**APPROBATION  
DE LA MODIFICATION N° 3  
DU PLAN LOCAL D'URBANISME ET DE L'HABITAT  
(PLU-H)**

**Annexe à la délibération**  
du conseil de la Métropole de Lyon  
du 21 novembre 2022

Evolutions apportées au dossier  
d'enquête publique

Point n° 149

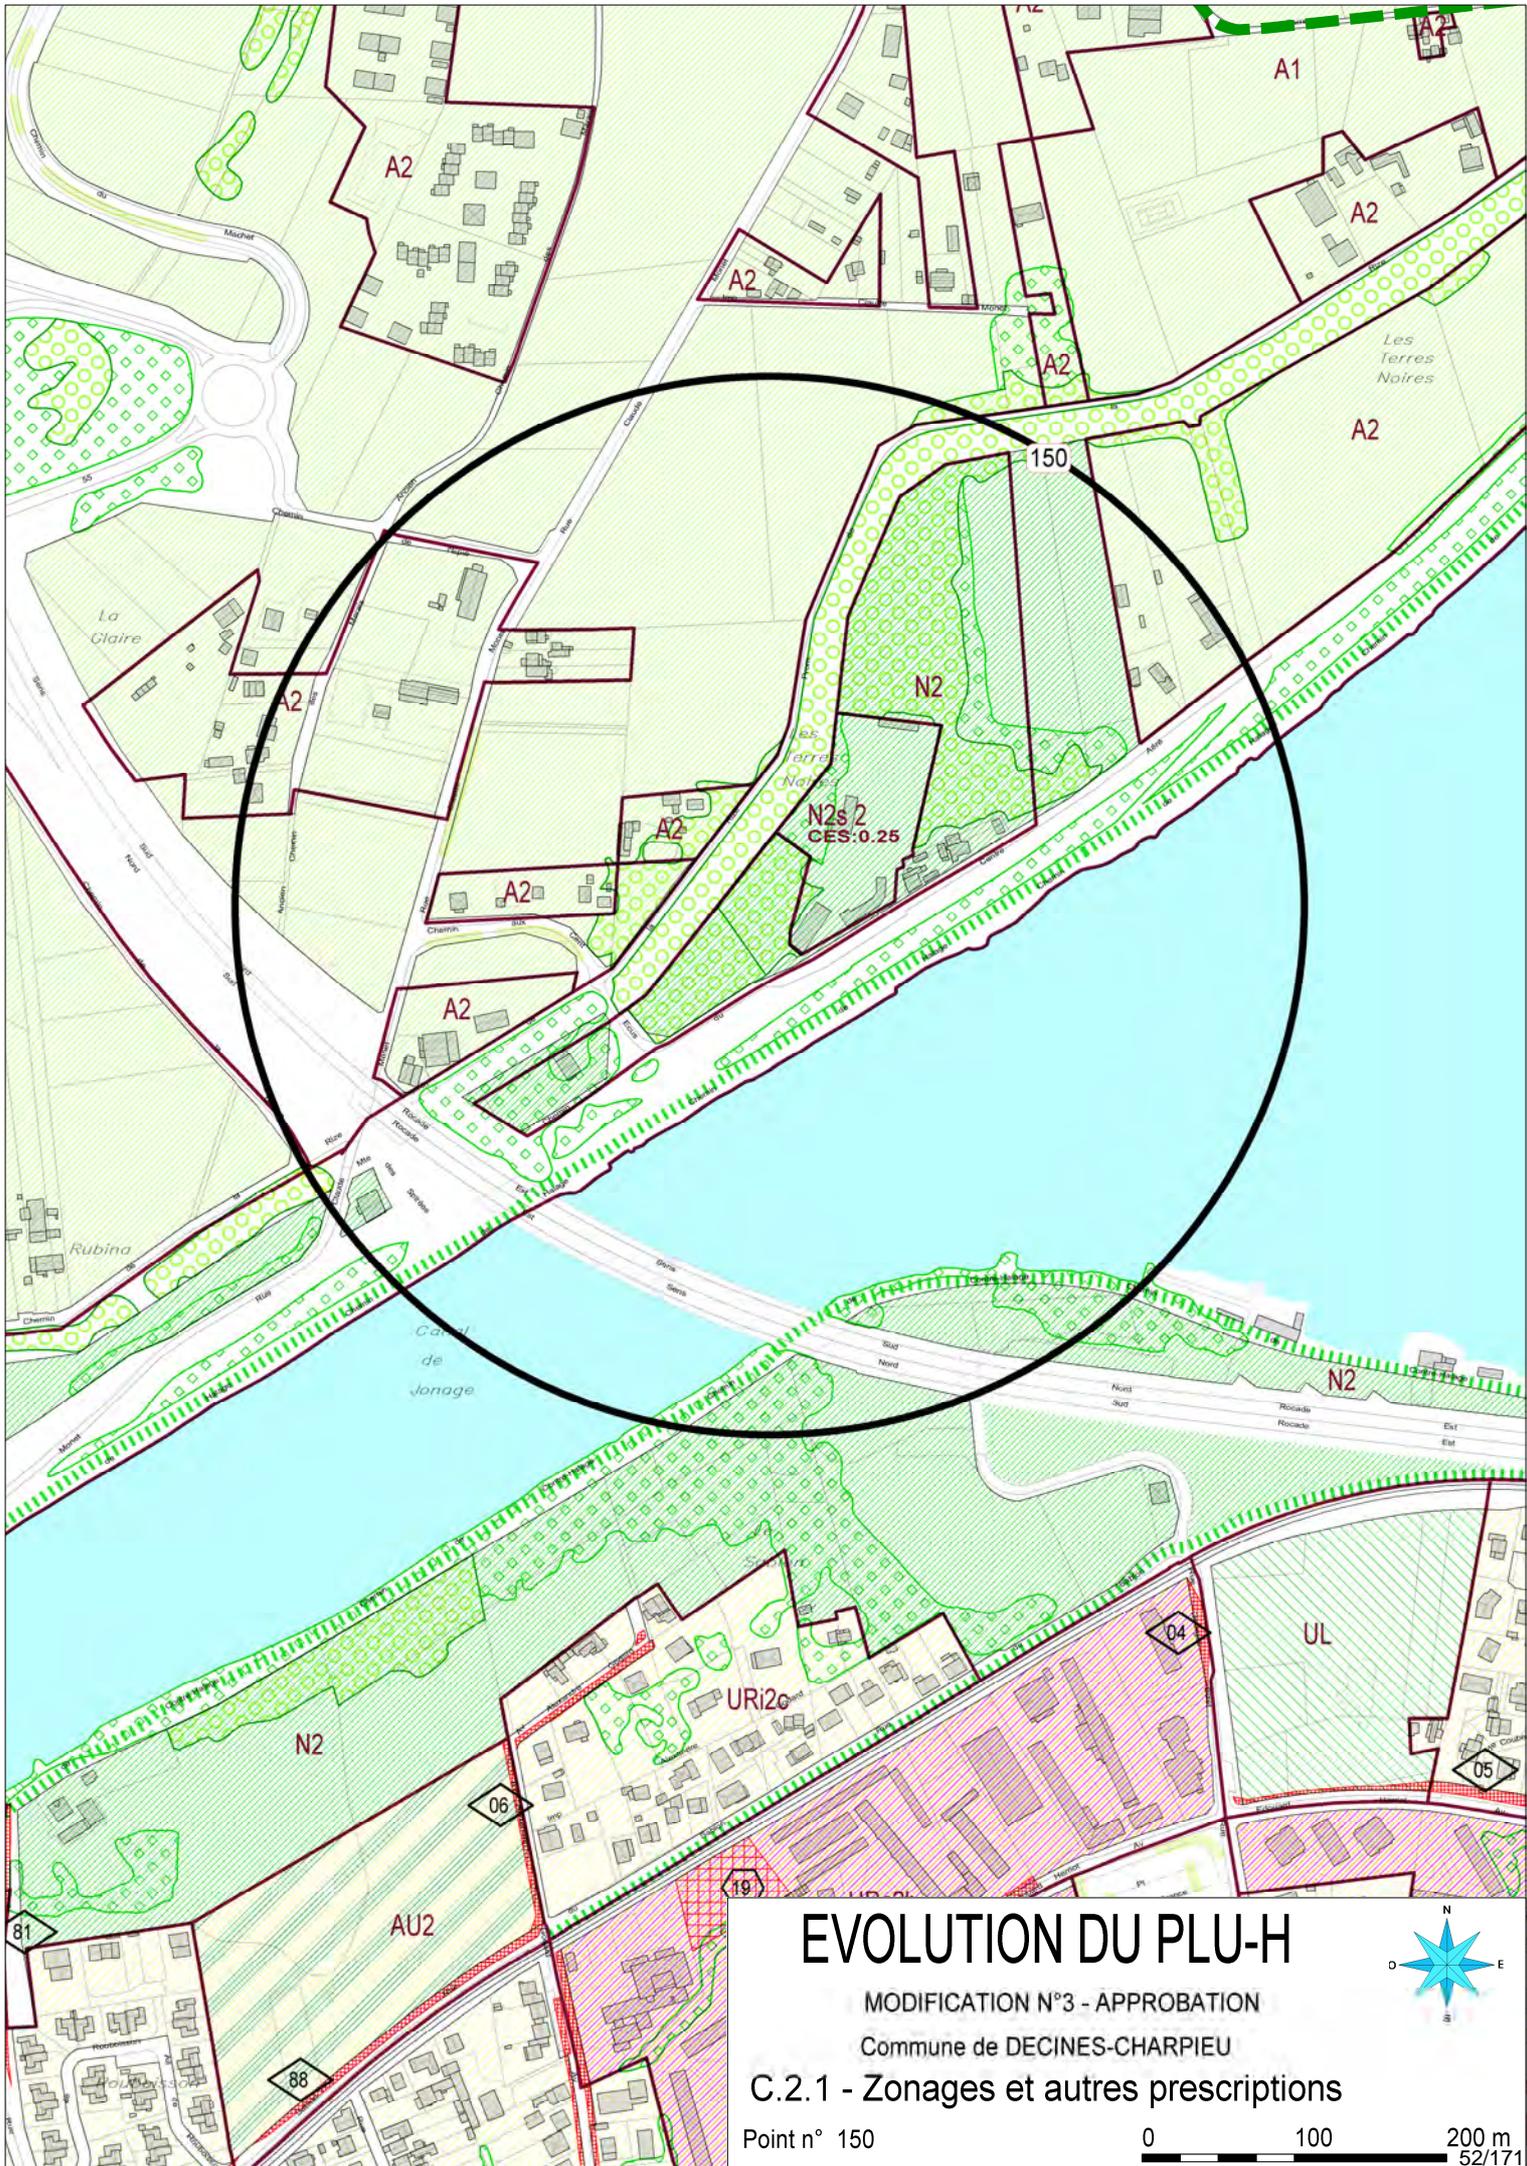
| DECINES CHARPIEU       | 149 | <p>Recalage du polygone d'implantation vers l'ouest dans le secteur de taille et de capacité d'accueil limitées (STECAL) N2S1 (voir plan joint).</p> <p>Modification de la gestion des eaux pluviales dans la rubrique STECAL des prescriptions d'urbanisme (voir tableau joint).</p>   |

Point n° 84

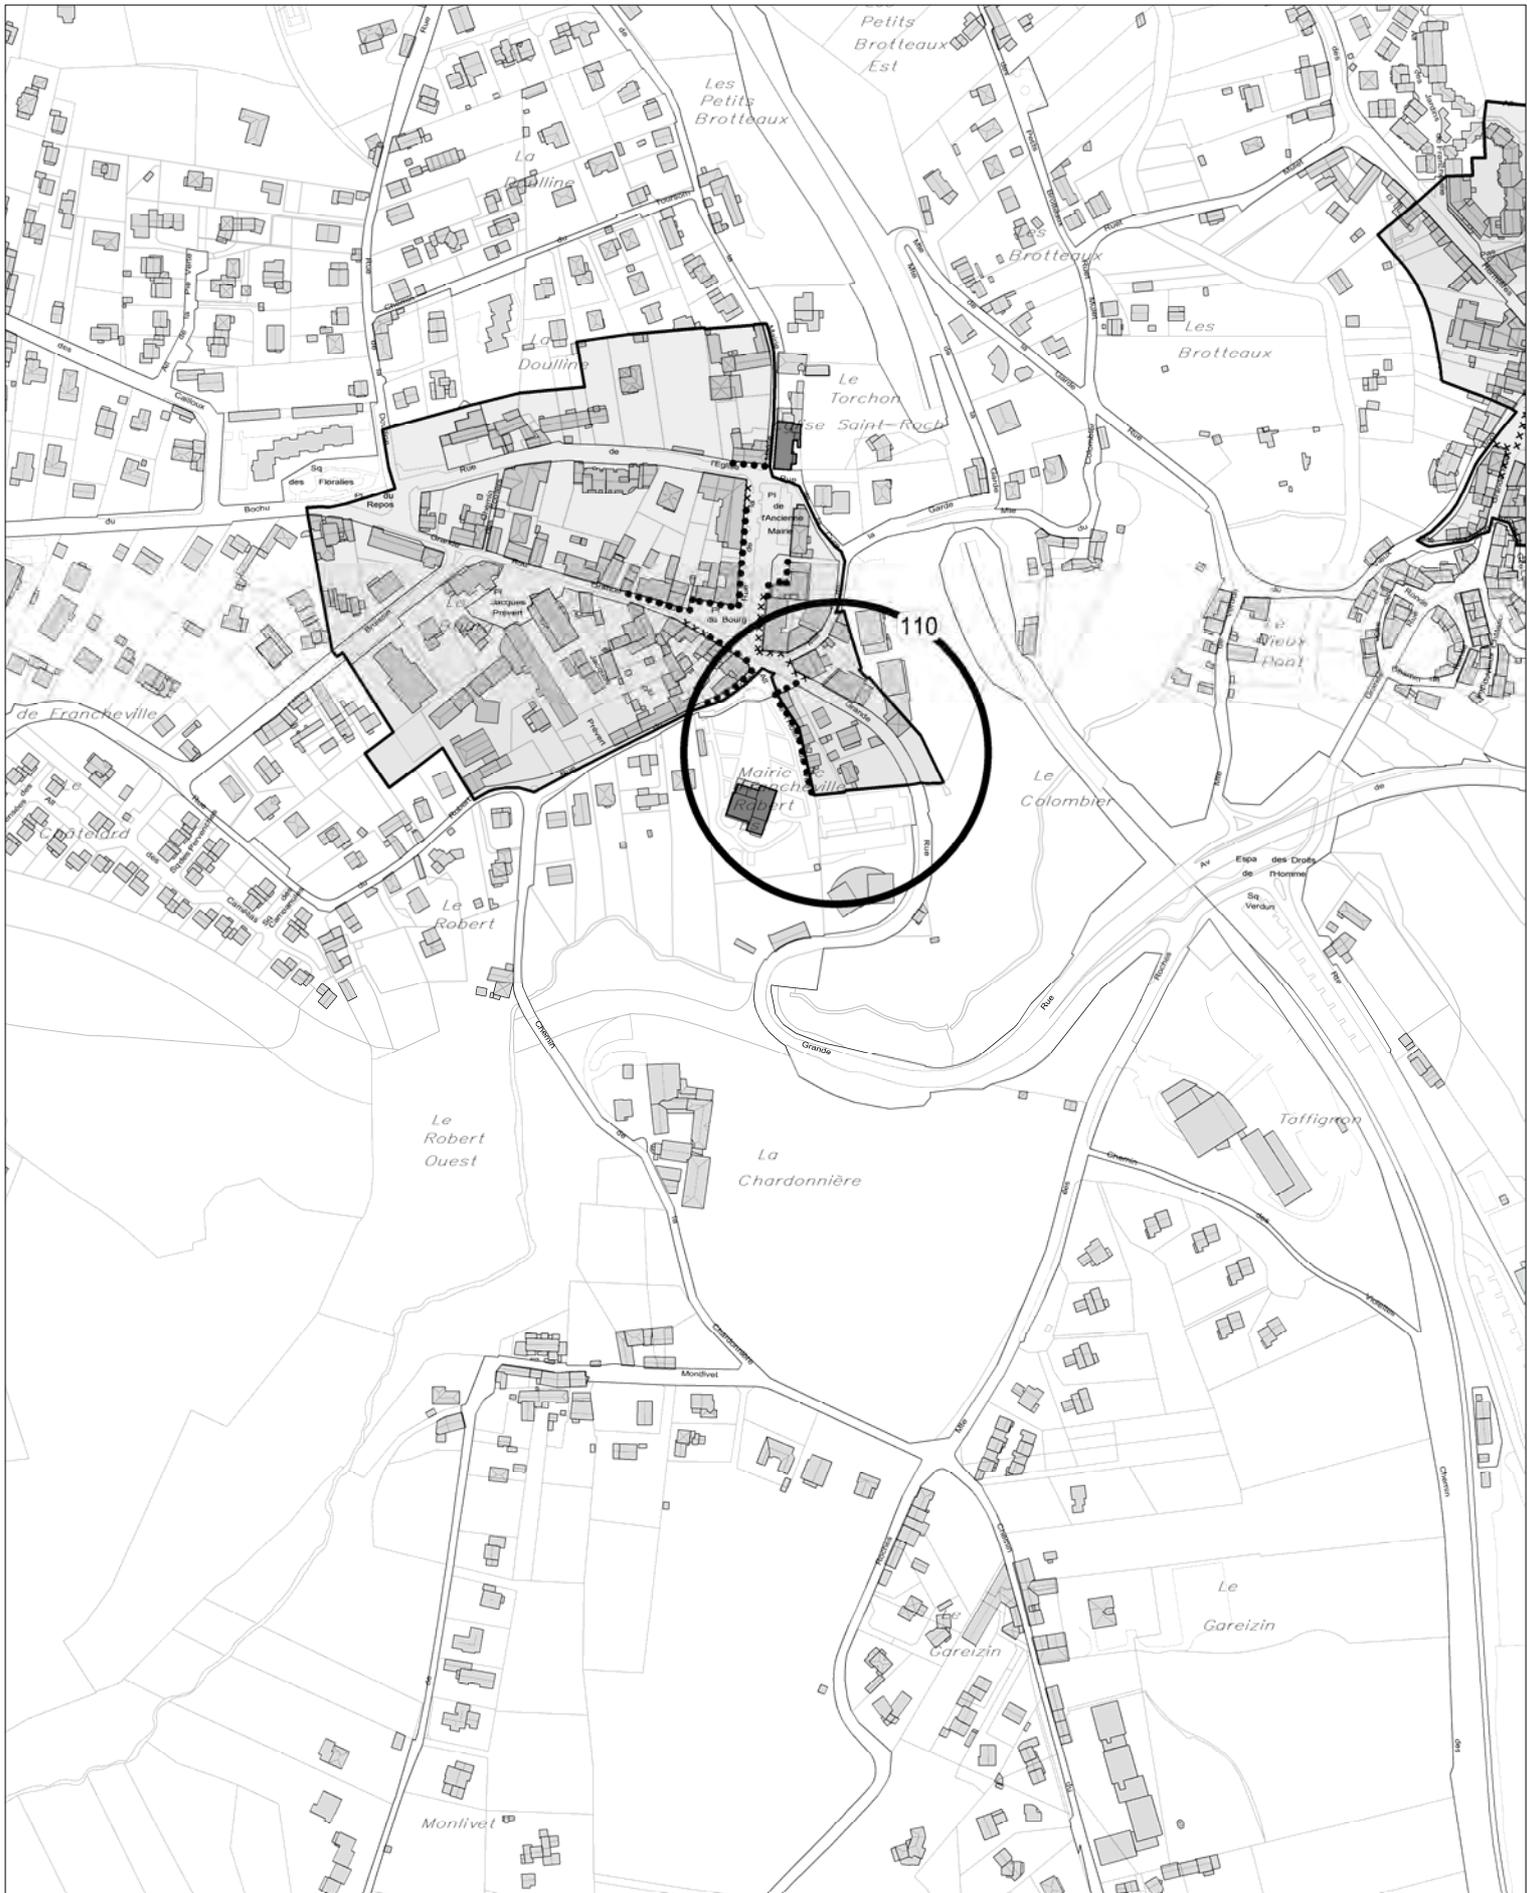
| FRANCHEVILLE | 84  | Augmentation de l'emprise de l'EBC sur la parcelle CC 32 (voir plan joint).  |

Point n° 44

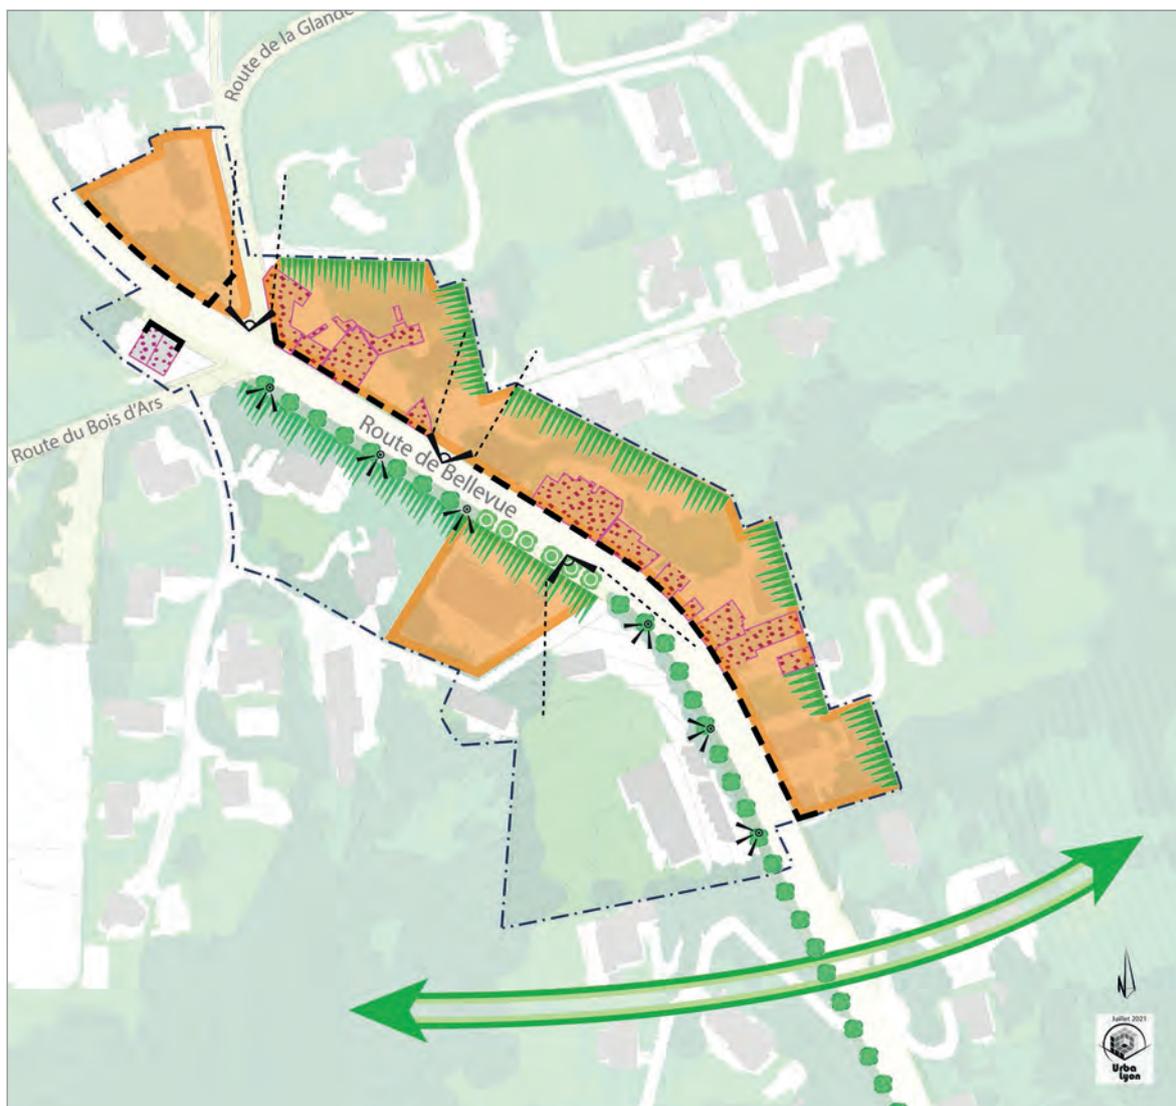
| LIMONEST            | 44  | <p>Modification de la partie graphique de l'orientation d'aménagement et de programmation (OAP) n° 1 "Bellevue" sur les parcelles cadastrées B 514 et B 516. (voir OAP jointe)</p>   |

Point n° 367

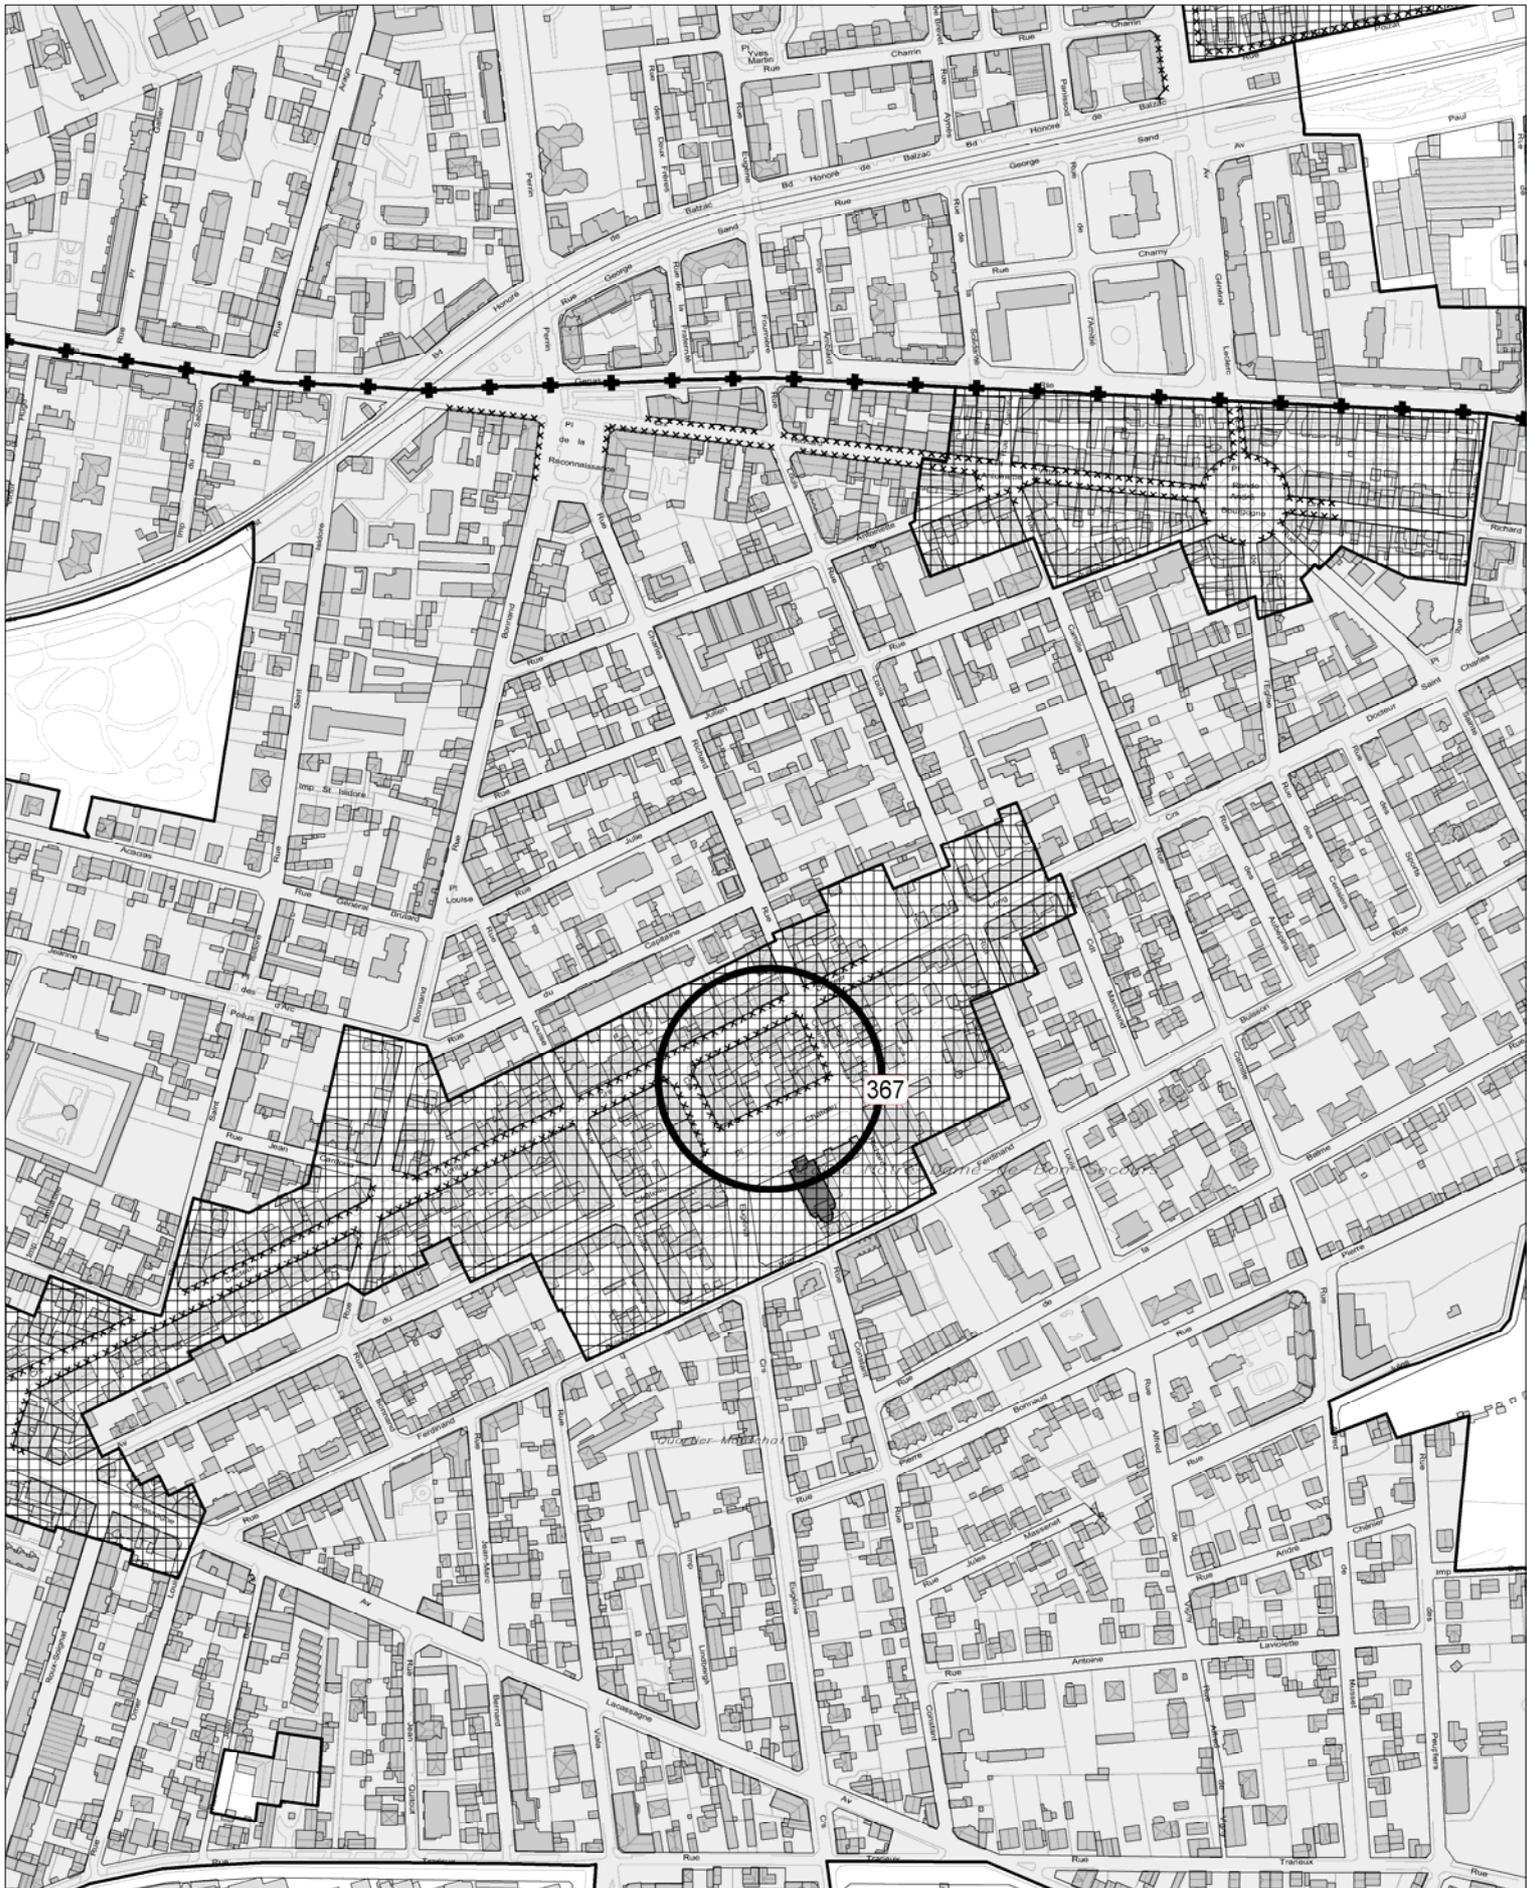
| LYON 3ème | 367 | Modification de la hauteur graphique de 10 mètres à 13 mètres sur les parcelles cadastrées CS 14, 19, 20, 10(p) et 15(p) situées place du Château.<br>Inscription d'un linéaire toutes activités au droit des parcelles cadastrées CS 10, 14 et 15(p). (voir plans joints)  |
